【お詫びと訂正】

「圧入工法設計・施工指針 -2020 年版- (第 2 刷)」において、誤りがございました。ここに謹んでお詫び申し上げますとともに、下記のように訂正いたします。

正誤表

(2022 年 3 月)

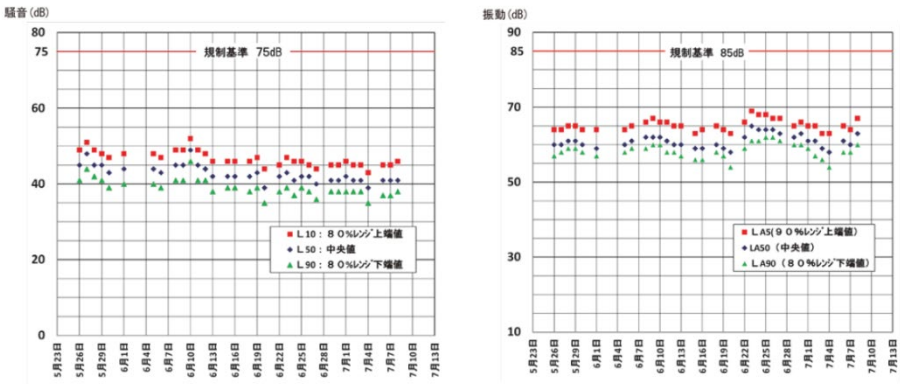
ページ	【参考資料】 183 ページ
誤	 騒音 (dB) 規制基準 75dB 振動 (dB) 規制基準 85dB Legend: L10 (80%上端値), L50 (中央値), L90 (80%下端値) 騒音測定と振動測定の結果
